Instruções de modificação do regulador de energia n.º pç. de repos. 161 606

Afecta: Substituição do regulador de energia com interruptor sobreposto nos fogões até ao ano de 1999

Peças necessárias: Regulador de energia n.º pç. de repos. 161 606 e ficha sobreposta n.º pç. de repos. 184 721

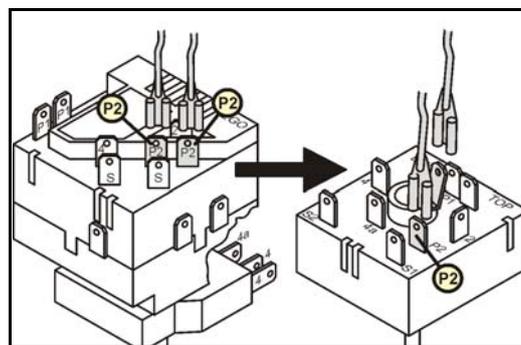
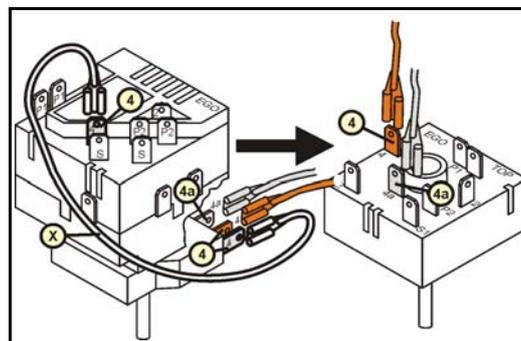
O ligar da ficha nos terminais do novo regulador de energia será efectuado 100 % de acordo com as seguintes limitações:

1. O contacto P2 do regulador antigo está equipado com 2 terminais. O novo regulador tem apenas um terminal. Para isso é necessário modificar as ligações da ficha sobreposta n.º pç. de repos. 184721.

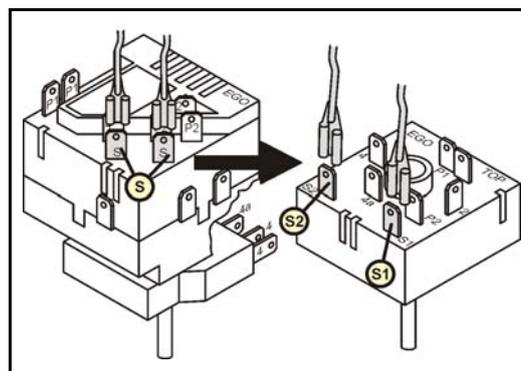
2. O fio do contacto 4 e 4a do interruptor sobreposto do regulador antigo é introduzido no contacto 4 e 4a situados do lado traseiro do novo regulador. Suprime-se a ponte X do contacto 4 do interruptor sobreposto para o contacto 4 situado do lado traseiro do regulador antigo.
